原子力規制委員会了承文書
(2012FY-3)
平成24年10月31日
(議題2資料2-1)

拡散シミュレーション結果の修正点について

平成24年10月29日
原 子 力 規 制 庁

拡散シミュレーション結果に係る修正点の説明資料を公表いたします。

參考 5-1 試算結果：東海第二

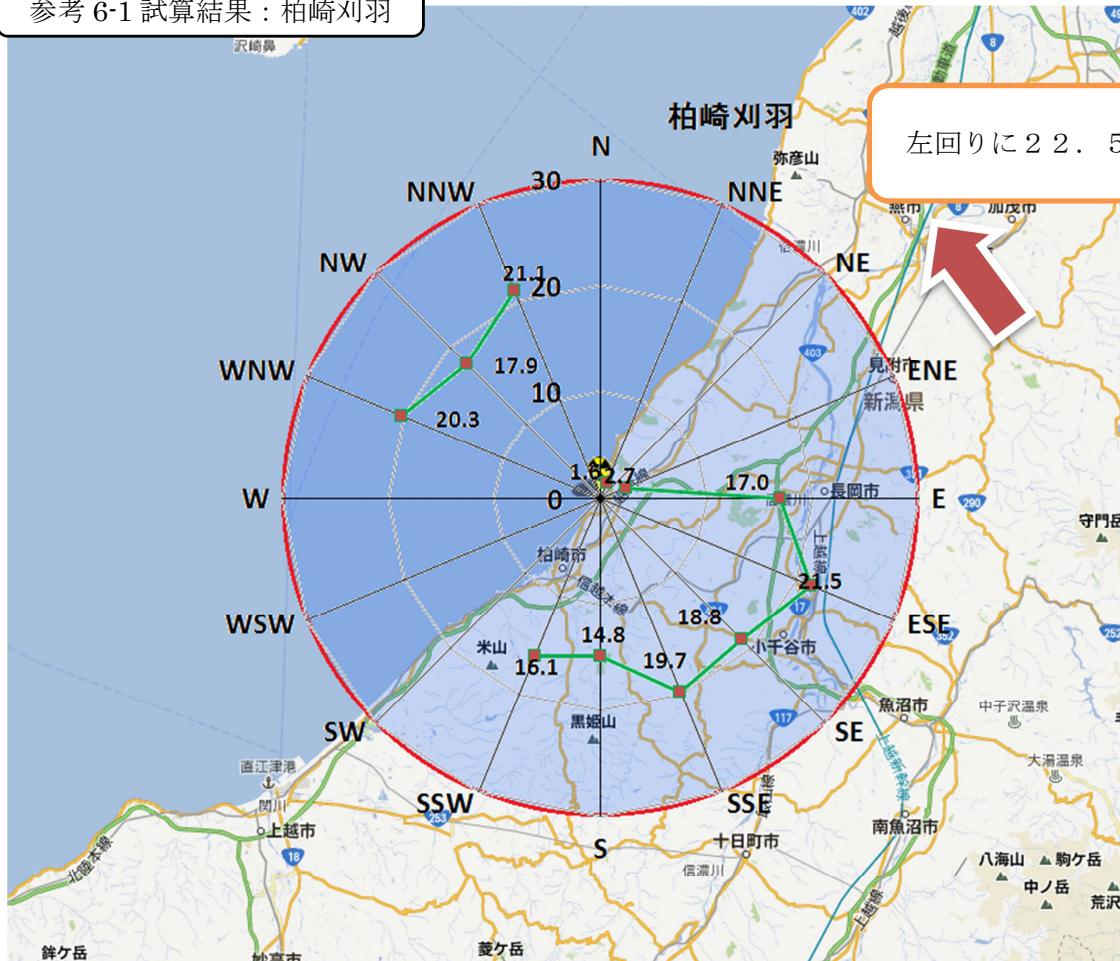
福島第一原子力発電所（1～3号機）の放射性物質量と同じと仮定した計算

サイト出力に対応した放射性物質量を仮定した計算

参考 6-1 試算結果：柏崎刈羽

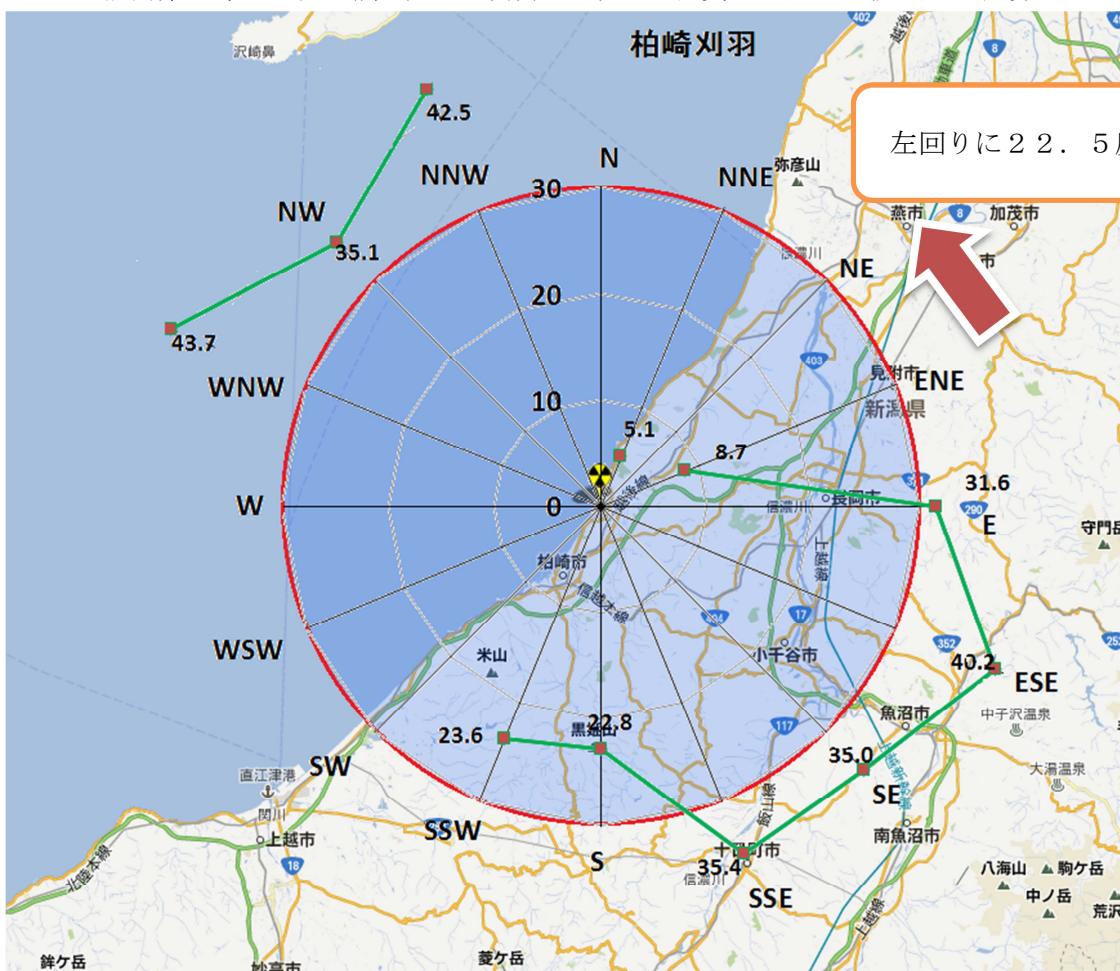
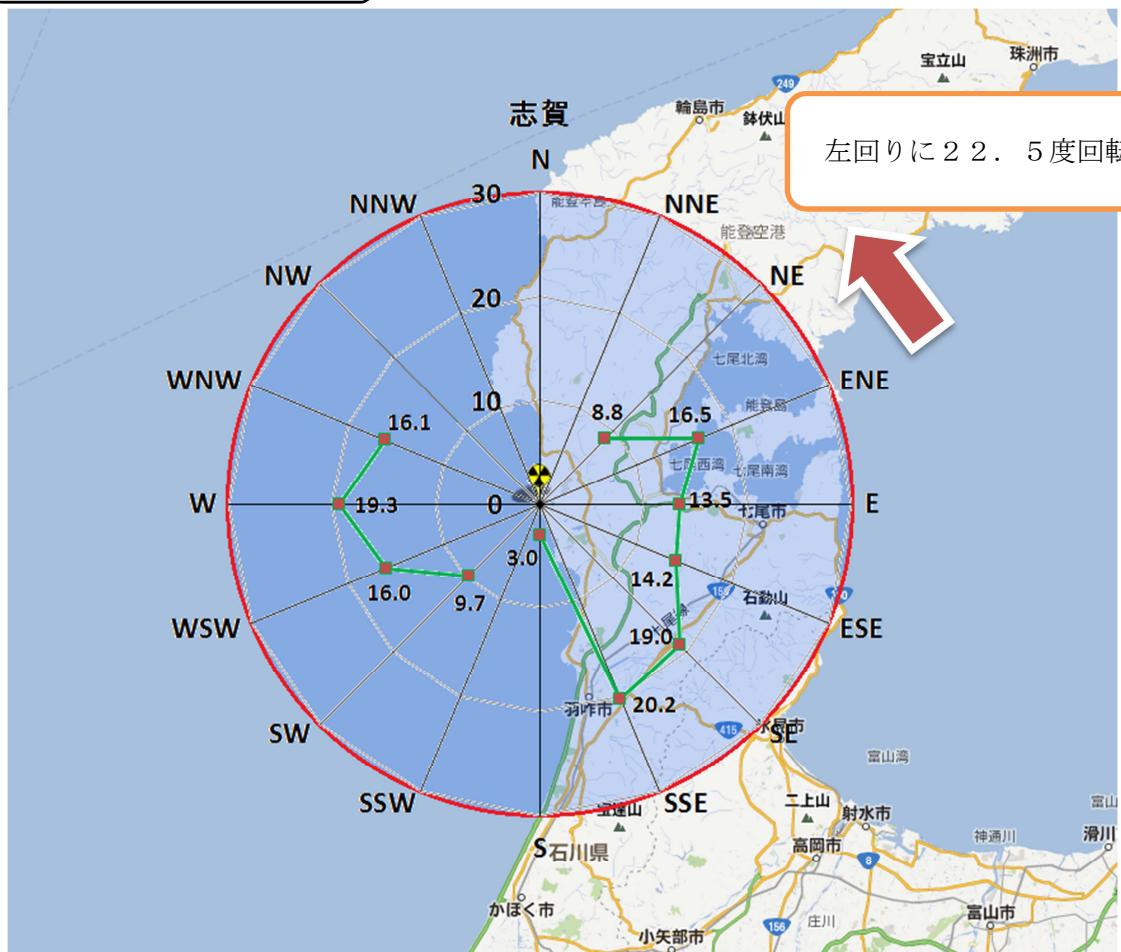
福島第一原子力発電所（1～3号機）の放射性物質量と同じと仮定した計算

サイト出力に対応した放射性物質量を仮定した計算

参考 9-1 試算結果：敦賀

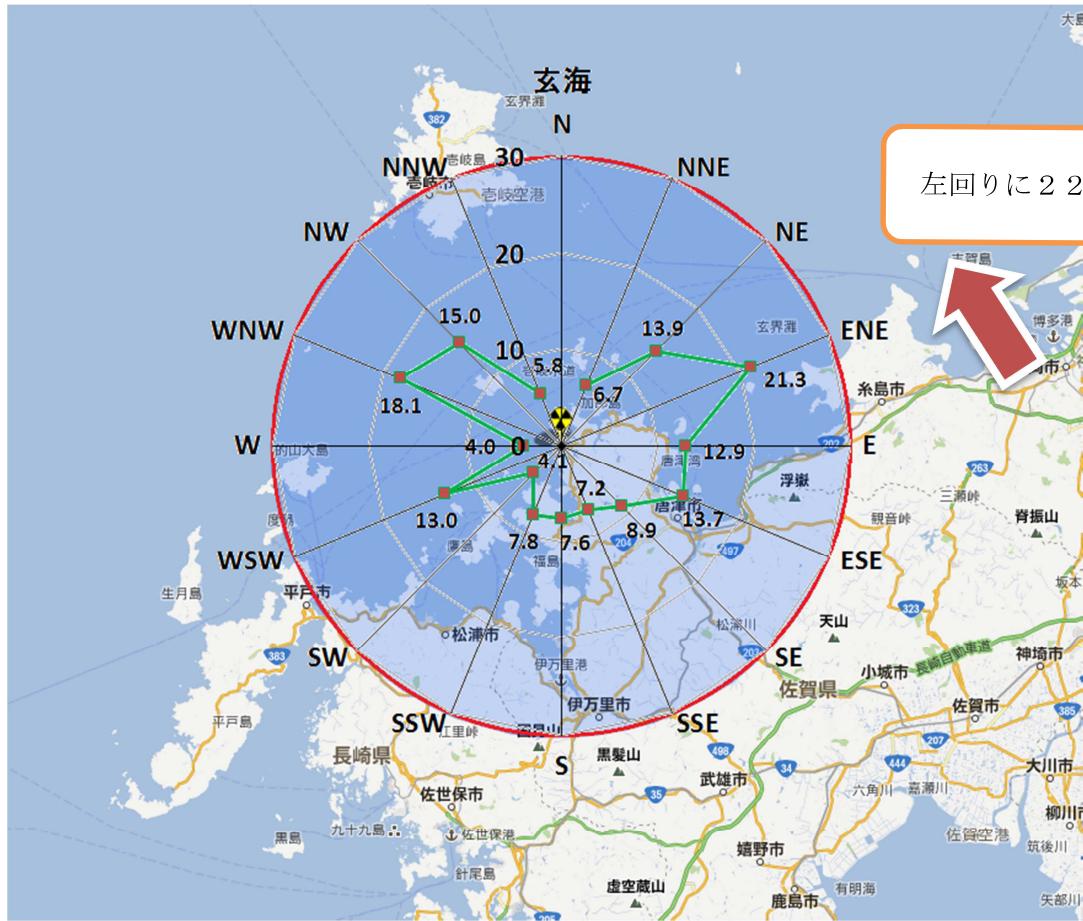
福島第一原子力発電所（1～3号機）の放射性物質量と同じと仮定した計算

サイト出力に対応した放射性物質量を仮定した計算

左回りに 22.5 度回転

参考 16-1 試算結果：川内

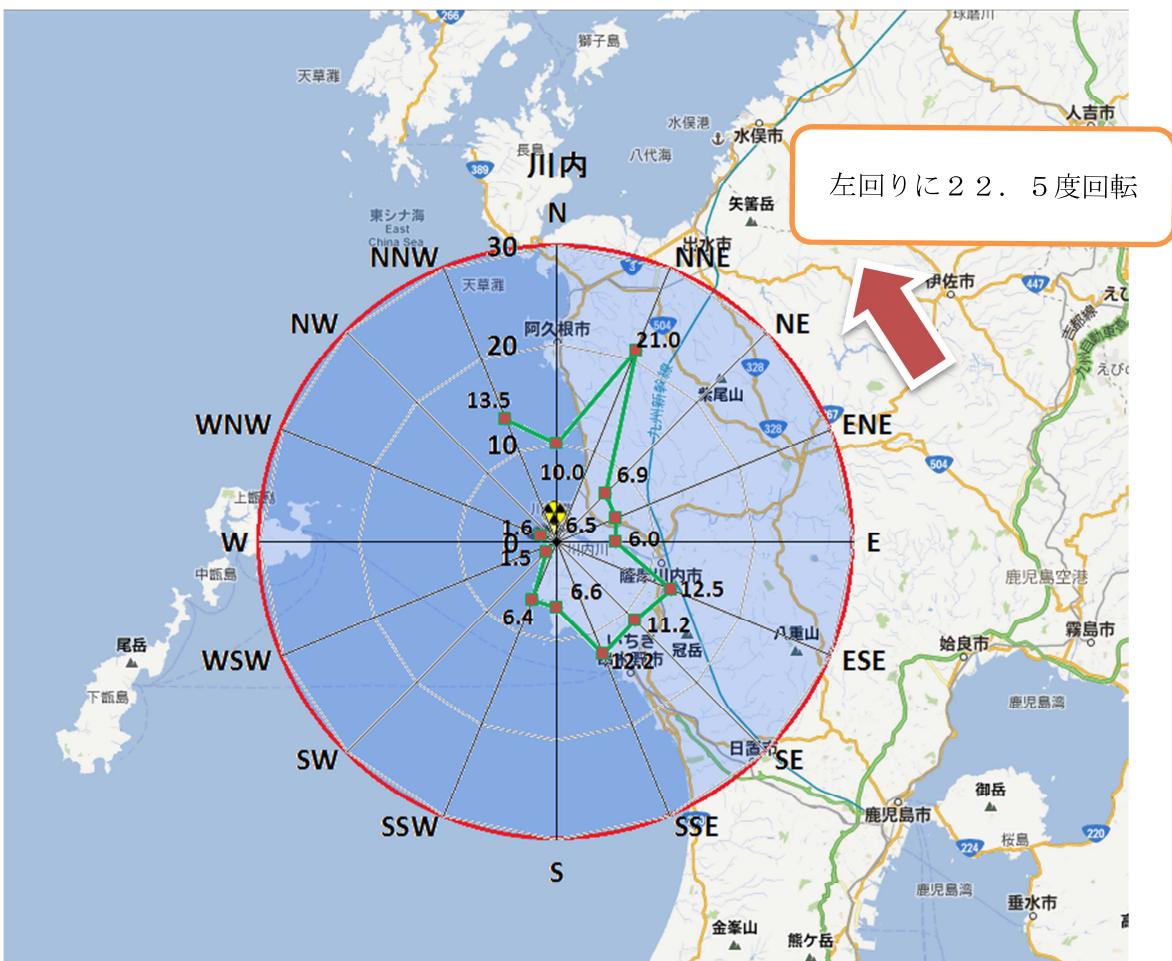
福島第一原子力発電所（1～3号機）の放射性物質量と同じと仮定した計算

サイト出力に対応した放射性物質量を仮定した計算
